**AVIS RELATIF A LA PROTECTION
CONTRE LES EVENTUELS EFFETS NOCIFS ET NUISANCES
PROVOQUES PAR LES RAYONNEMENTS NON IONISANTS
GENERES PAR DES ANTENNES EMETTRICES STATIONNAIRES**

Commune : DISON - Exploitant : PROXIMUS

Référence exploitant : 87DSN_01

Rapport n° 1821 / 2023

Figure 1 : Vue en plan des lieux de séjour et des points de contrôle

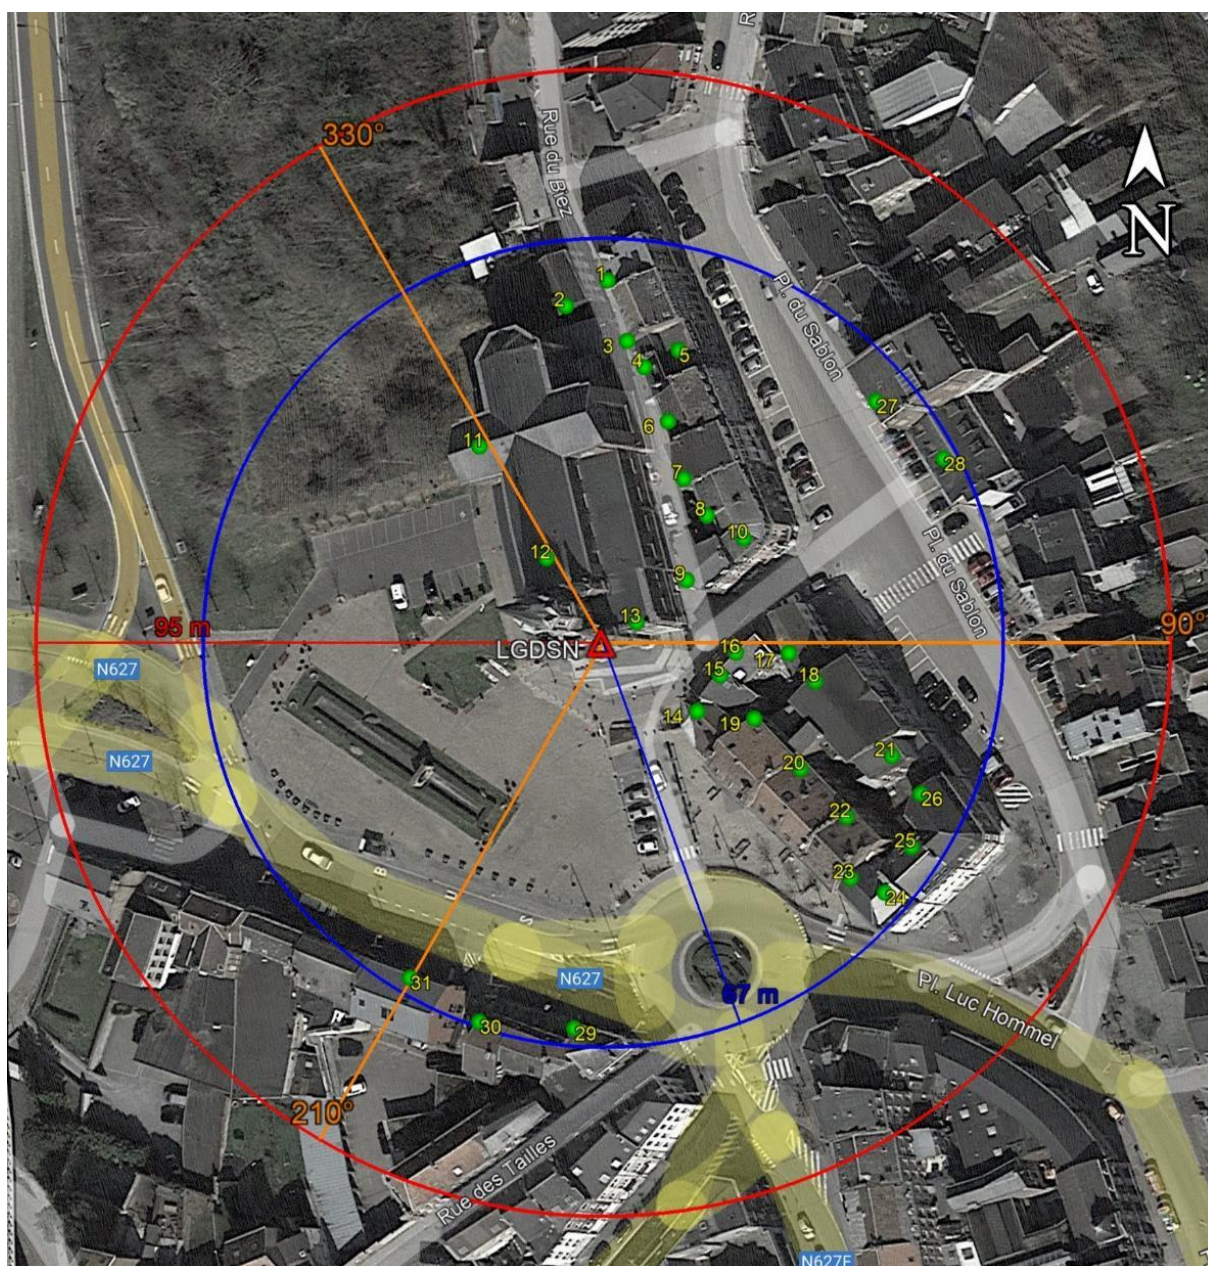
Les fréquences d'émission, la puissance rayonnée par chacune des antennes et leur gain permettent de déterminer le rayon de la zone à analyser. Tout dépassement de la limite par installation est exclu en dehors de cette zone. Le tableau 2 reprend les 35 LS² pour lesquels l'indice d'exposition est le plus élevé. Les différentes colonnes indiquent :

- le numéro du point de contrôle repris sur un des plans de la figure 1;
- le numéro du LS dans lequel se trouve le point de contrôle de la 1^{ère} colonne ;
- l'atténuation d'obstacle prise en compte pour le calcul de l'indice d'exposition dans le LS ;
- le résultat du calcul de l'indice d'exposition.

En ce qui concerne les antennes de l'installation mentionnées dans le tableau 1, la distance maximale à laquelle la limite pourrait être atteinte, à l'extérieur, est égale à 72,4 m. S'il n'y a pas de LS à une distance inférieure, les antennes respectent forcément la limite d'immission.

Dans le cas des LS situés à l'intérieur des bâtiments, une atténuation d'obstacle est prise en compte et il en résulte que la distance maximale à laquelle la limite pourrait être atteinte se réduit à 51,2 m.

Figure 2 : Vue en plan des installations d'antennes dans un rayon de 300 mètres autour de l'installation faisant l'objet de la demande d'avis

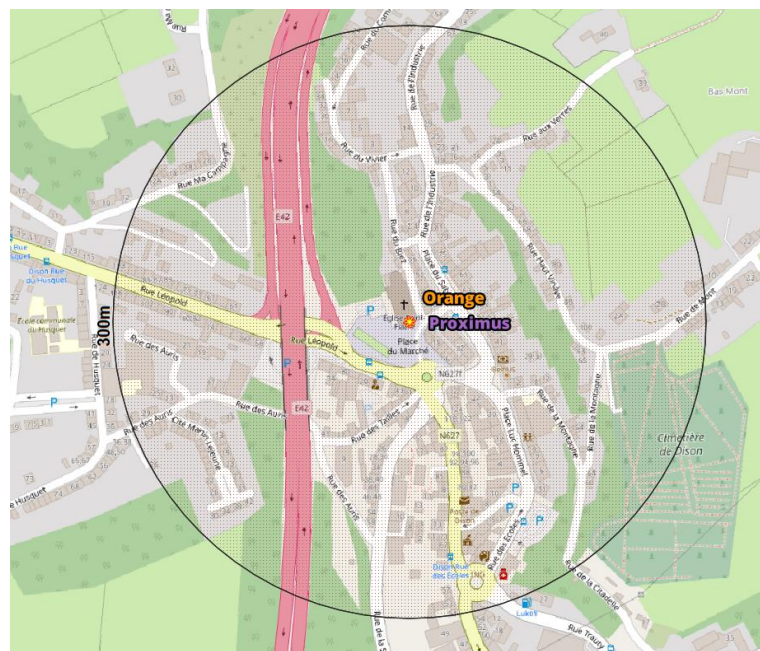
Le plan en projection verticale de la figure 2 indique la localisation des antennes actives éventuelles visées par le décret et situées dans un rayon de 300 mètres autour de l'installation référencée dans le paragraphe 2. Les données de localisation de ces antennes et les avis correspondant sont accessibles via le cadastre en ligne des antennes émettrices stationnaires⁶.

Compte tenu du nombre d'installations localisées dans la figure 2, il apparaît que l'intensité du rayonnement électromagnétique généré, dans les lieux de séjour situés à proximité de l'installation référencée dans le paragraphe 2, par l'ensemble des antennes émettrices stationnaires de l'ensemble des exploitants du même site d'antennes émettrices stationnaires respecte la limite fixée à l'article 4, § 2 du décret.
